厦门宏发汽车电子有限公司审核案例

认证类型：质量管理体系复评审核

认证范围：继电器的设计和制造、组合继电器和控制模块的设计和制造

认证标准：TS16949:2009

电容 (0603规格) 焊盘设计标准

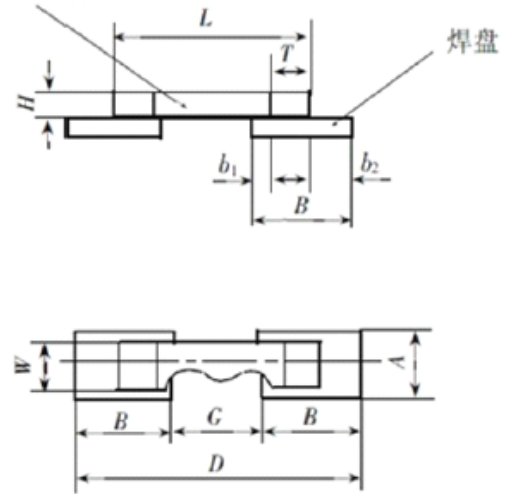
审核员来到现场，调出钢网，在显示器的放大状态下查看C7位置。审核员要求测量其钢网焊盘间距，技术人员仔细认真测量，最终钢网焊盘间距确定为0.6mm。审核员查资料发现该0603型电容的推荐间距为0.7mm，小于此尺寸容易出现焊球。

审核员在放大的屏幕上看到该电路板上0603的电容和电阻的焊盘大小相同，而电阻的厚度为0.45mm，电容的厚度为0.8mm，按焊盘尺寸设计规范越厚的焊盘焊接的d2取值越大，即焊盘的面积要大，以便有足够的焊锡焊接牢固。

不符合声明	依据要求	客观证据
	的记录，并能在要求时提供。组织必须进行有效的分析，采取纠正措施以防止再发生。	2000PPM, 从分析报告来看, C7 电容两端焊接处焊锡略显单薄, 查看其钢网焊盘间距为 0.6mm, 而该 0603 型电容的推荐间距为 0.7mm, 小于此尺寸容易出现焊球。该电路板上 0603 的电容和电阻的焊盘大小相同, 而电阻的厚度为 0.45mm, 电容的厚度为 0.8mm, 按焊盘尺寸规范越厚的焊盘焊接的 d2 取值越大。目前的 PCB 检查表中未对上述要求规定检查。电阻电容的规格书上仅有封装尺寸, 设计师仅依据规格书定出焊盘尺寸, 需要建立适用于宏发的电阻电容的标准库, 保持 PCB 的设计一致性和稳定性。

1. 因 0603 规格的电容和电阻封装尺寸一致，设计师在设计焊盘间距时，只凭经验，并未考虑二者之间厚度的差异，导致不同厚度的电阻和电容焊盘间距设计尺寸是相同的，没有区别。
2. 根据设计理论要求，更新电阻和电容的 PCB 设计标准库，确保 PCB Layout 设计的合理性和一致性。

元件规格	
L1 (mm)	1.6
W (mm)	0.8
T (mm)	0.8
L2 (mm)	0.2
L3 (mm)	0.2

焊盘规格	
A (mm)	0.9
B (mm)	0.85
G (mm)	0.7
b1 (mm)	0.25
b2 (mm)	0.4
K (mm)	0.1

3. 细化产品设计评审的内容，增加核查产品的 PCB Layout 是否符合设计标准的要求，确保器件的设计符合标准库的要求。
4. 水平展开到其他元器件建立设计标准。
5. 从设计规范可以看出，电容的间距加大到 0.7mm，电容的焊盘相比电阻加大，实现了设计原则的要求。
